105 年度第 1 次校園景觀規劃小組會議紀錄

案由三：有關「中國音樂學系大樓增建工程」樹木移植地點，提請討論。

案由四：有關「中國音樂學系大樓擴建工程」外牆立面之呈現、色彩表現等，提請討論。

原預定樹木移植地點（九單宿舍前方空地）

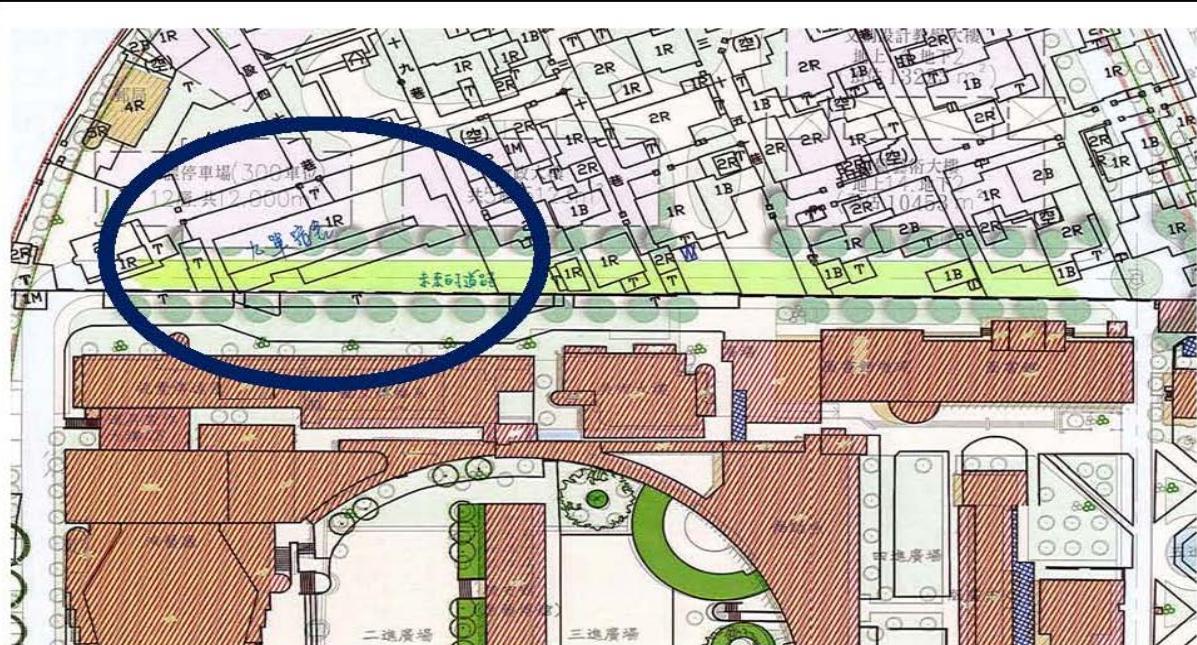
- 一、本工程基地範圍內既有 7 棵喬木(4 株榕樹、2 株福木、1 株南洋杉)，配合大樓增建工程預計將於 105 年寒假期間辦理喬木遷移作業。

- 二、本案原預定遷移位置為九單宿舍前方空地，惟依目前校園整體規劃圖說，案址地點未來將規劃作為校內重要道路通道。

建議樹木移植地點（南側校區 網球場興建工程 工區範圍內）

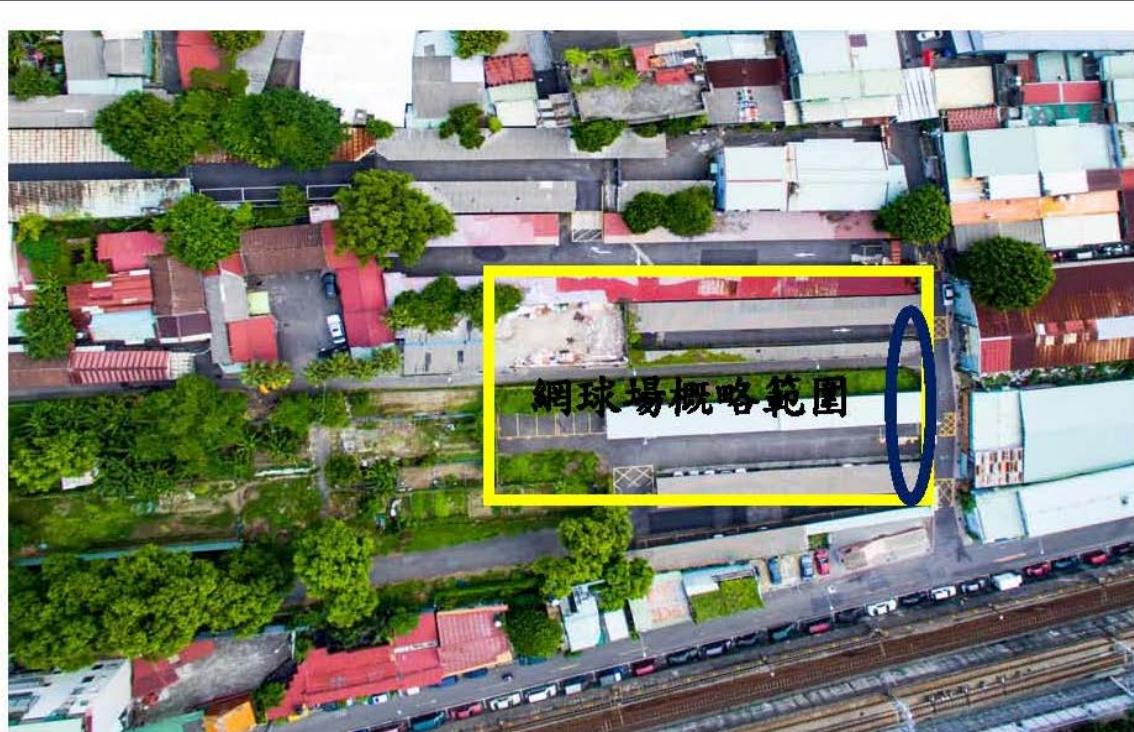
三、考量校園整體規劃配置及避免北側校區未來開發時，可能需再次辦理喬木遷移作業，本工程喬木移植地點，建議遷移至目前南側校區「網球場新建工程」之基地範圍內，並配合網球場工程後續之綠美化植栽作業。

決議：俟「中國音樂學系大樓擴建工程」之立面景觀通過後，再行檢討移植地點。
